ZUNDAP

Technische Mitteilungen Fahrzeuge

Nr. 24

Juni 1984

4. Sicherheitsmaßnahmen bei Diebstahlversuchen

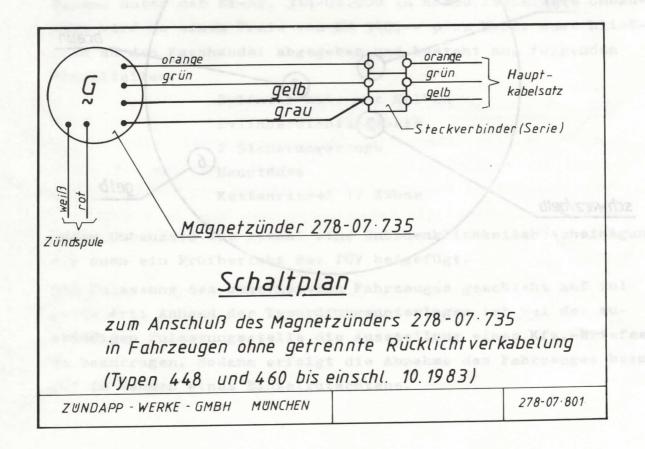
Aus Gründen der allgemeinen Verkehrssicherheit sehen wir uns veranlaßt, nachdrücklich darauf hinzuweisen, daß bei einem vorausgegangenen Diebstahlversuch (Abscheren des Lenkersperrbolzens) unbedingt die Gabel auszubauen ist, um das Gabel-rohr auf eventuelle Deformationen bzw. Rißbildungen zu inspizieren.

In Zweifelsfällen ist die untere Gabelbrücke kpl. mit Gabelrohr auszutauschen.
